東海第二発電所

基準津波を超え敷地に遡上する津波
に対する防護方針

第495回審査会合（平成29年8月10日）時の
指摘事項に対する回答

平成29年10月5日

図1 防潮堤前面における最大水位

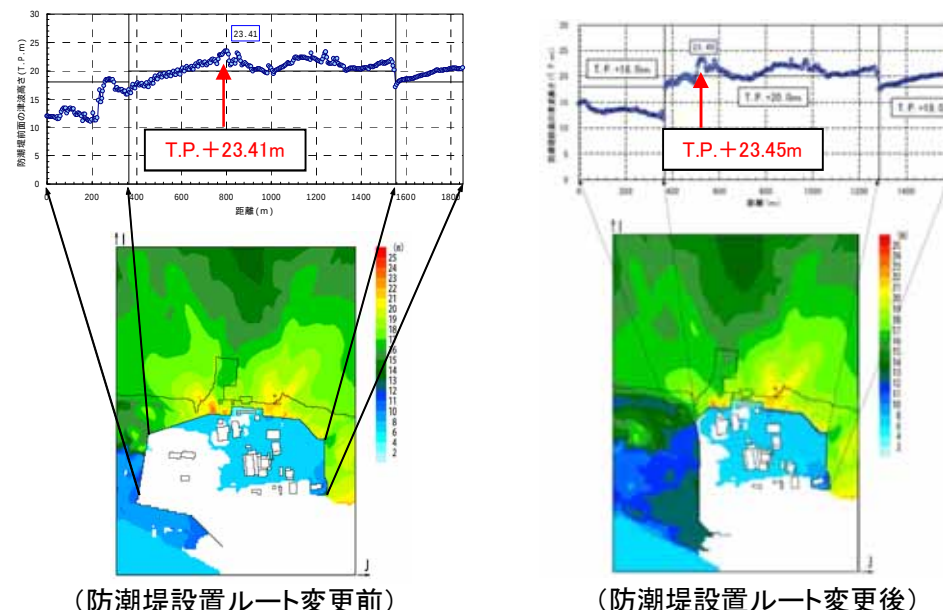
防潮堤ルート変更後の遡上解析結果が整った際に、その結果を基に、再度、防潮堤ルート変更によって、24m津波に対する対策に影響がないことを整理して提示すること。

- ✓ 防潮堤設置ルートの変更を踏まえた防潮堤前面における最大水位の解析結果を図1に示す。
- ✓ 防潮堤前面の最大水位に大きな変化はなく、防潮堤設置ルートの変更による影響がないことを確認した。

- 防潮堤設置ルート変更に伴う防潮堤前面における最大水位及び敷地内における最大浸水深を評価
- いずれも大きな変化はなく、防潮堤設置ルートの変更による影響がないことを確認
- 上記の評価結果から、敷地に遡上する津波から防護する施設・設備（以下「敷地に遡上する津波に対する防護対象設備」という。）の設計・評価のための入力津波については、防潮堤設置ルート変更前の解析結果を使用

図2 敷地内における最大浸水深

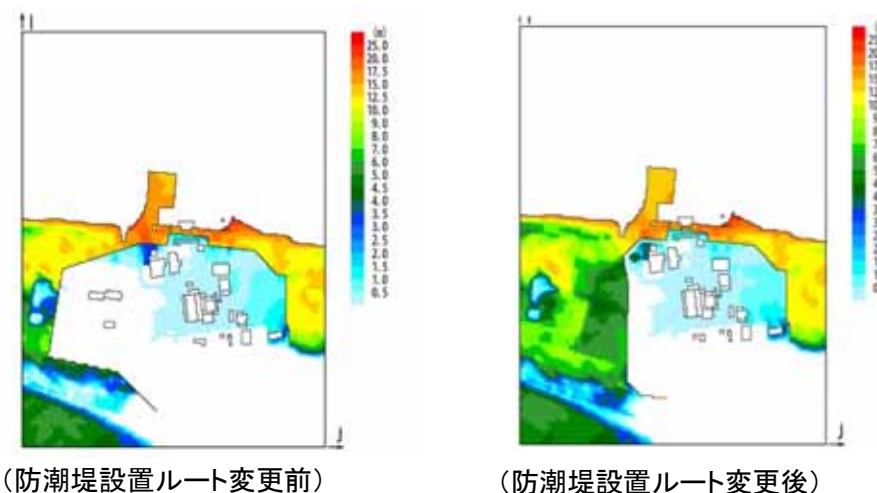
- ✓ 防潮堤設置ルートの変更を踏まえた敷地内における最大浸水深の解析結果を図2に示す。
- ✓ 防潮堤内の遡上域及び敷地に遡上する津波に対する防護対象設備周辺の最大浸水深に大きな変化はなく、防潮堤設置ルートの変更による影響がないことを確認した。
- ◆ 上記の評価結果から、敷地に遡上する津波に対する防護対象設備の設計・評価のための入力津波については、防潮堤設置ルート変更前の解析結果を使用する。

○ 原子炉建屋

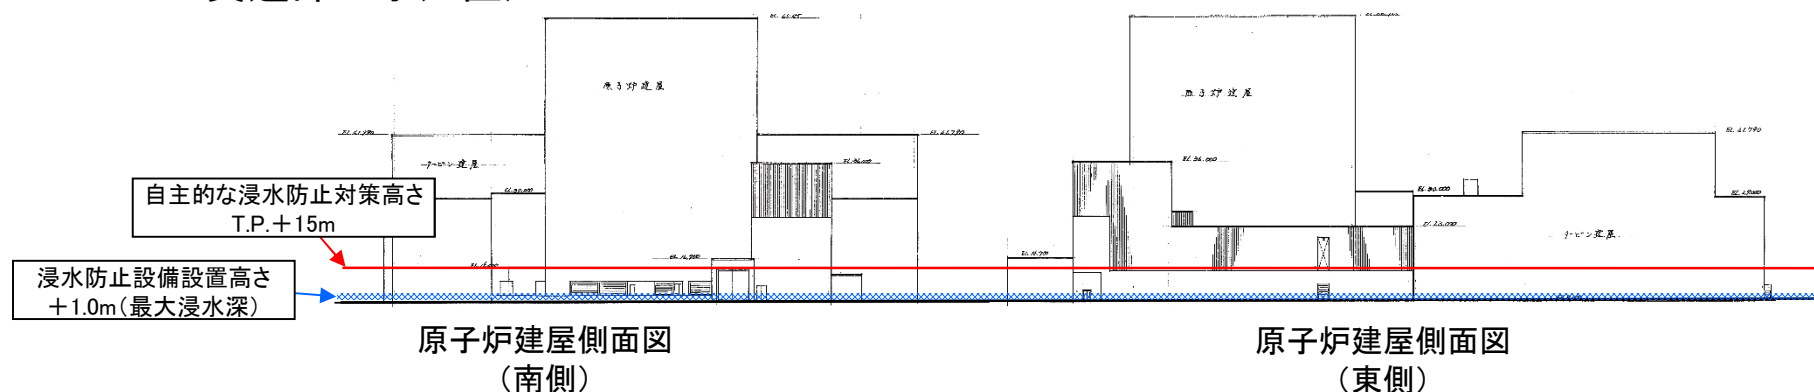
対策に期待している津波防護対象設備について、その設置高さを整理して提示すること。また、原子炉建屋に対して浸水防止を講じる高さを整理して提示すること。

- 原子炉建屋は、設定したバウンダリに対し、T.P.+15mまで浸水防止対策を実施済
- 遡上する津波の最大浸水深(+1.0m)まで浸水防止対策を実施する方針
- 津波防護対象設備を内包する原子炉建屋については、多層階の建屋であることからフロア別に、主要な重大事故等対処設備の設置階(高さ)を説明

- 原子炉建屋附属棟の一部(廃棄物処理棟, 非常用ディーゼル発電機の設置エリア)を除きT.P.+15mまで対策済
- すなわち, 最大浸水深+1.0mまでの貫通部についても対策済
(水密扉設置, 貫通部止水処置)

- 原子炉建屋全体を囲む境界で浸水防止対策予定

- 原子炉建屋附属棟の廃棄物処理棟エリアは, 新たに設置予定のSA電源を津波から防護するため, 最大浸水深+1.0mまでの開口部を特定し, 浸水防止対策予定(水密扉設置, 貫通部止水処置)
